質問事項	回答
<p>提出要綱3.対象事業者について 「高知県内に本社もしくは営業所を有し」とありますが、JVで参加する場合、代表構成員の本社もしくは営業所が高知県内に有していれば、JVの他の構成員については、本社もしくは営業所を高知県内に有していなくても参加可能でしょうか。 また、一級建築士の人数については、JV全体で2名在籍していれば良いでしょうか。</p>	<p>JVの場合、代表構成員が県内事業者(県内に営業所を有する事業者)であれば参加可能です。 ただし、1級建築士がJV全体で2名以上とした場合、代表構成員は0名、県外の構成員で2名の場合も可能となり、対象事業者を県内事業者とした方針に合致しないため、県内の構成員で2名以上在籍していることが必要です。代表構成員で2名以上在籍していることが必要です。</p>
<p>提出要領7-(2)には3つのテーマが示されており、それ等の表現は、同9-(2)の⑨⑩⑪によると何れも「様式9」となっています。また、「様式9」の頭注には「2枚以内で提出」とあります。そこで確認ですが、「3つのテーマ⑨⑩⑪の表現は様式9に2枚以内で記載する」と考えて宜しいですか。</p>	<p>お見込のとおりです。</p>
<p>計画建物の構造及び階数に関してお尋ねします。“令和6年度十川小中学校校舎整備基本構想委託業務”p.22の冒頭には「校舎は鉄筋コンクリート造3階建て」とありますが、“構造”及び“階数”は四万十町様が希望されている設計条件なのでしょうか。</p>	<p>令和6年度十川小中学校校舎整備基本構想委託業務報告書内の「校舎は鉄筋コンクリート造3階建て」は、あくまで基本構想受託者からの報告であり、今回の業務における希望設計条件ではありません。 本町からの設計条件は、「プロポーザル提出要領」7.業務の概要(2)業務上の実施上特に配慮すべき事項、及び「令和7年度 十和小・中学校校舎新築工事基本設計業務 別紙書式等」計画概要(建物)4. 整備方針、並びに業務の実施上特に配慮すべき事項に記載のとおりです。</p>
<p>“令和6年度十川小中学校校舎整備基本構想委託業務”p.24の“小中学校合同校舎想定範囲図”をCADデータでいただけませんでしょうか。その際は縮尺の明示に加え、50m等の長さを示す線分を入れておいていただけると、当方で縮尺調整できます。</p>	<p>メールに添付しておりますので、ご確認ください。 ※他社でも必要な場合は、お送りしますのでご連絡ください。</p>

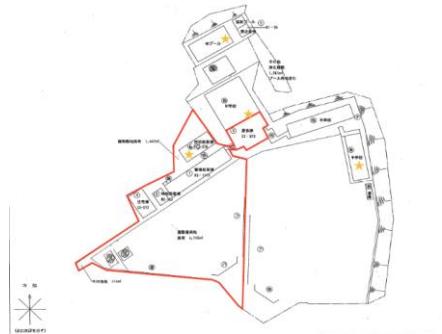
十和小学校敷地は計画敷地の対象外とのことです
が、小学校の敷地としましては添付資料の赤枠内とい
う認識でよろしいでしょうか。
また★マークの場所に対しては小学校敷地内でもア
プローチの提案が可能という事で間違いないで
しょうか。

本業務の計画場所は、「計画概要(周辺図)」に記載のと
おりです。

加えて、現段階では、新築校舎整備時に十和小学校は
学校運営を行う予定ですので、それらを鑑みたご提案を
お願いします。

なお、特別教室棟等へのアプローチについては、ご提案
いただいても差し支えありません。
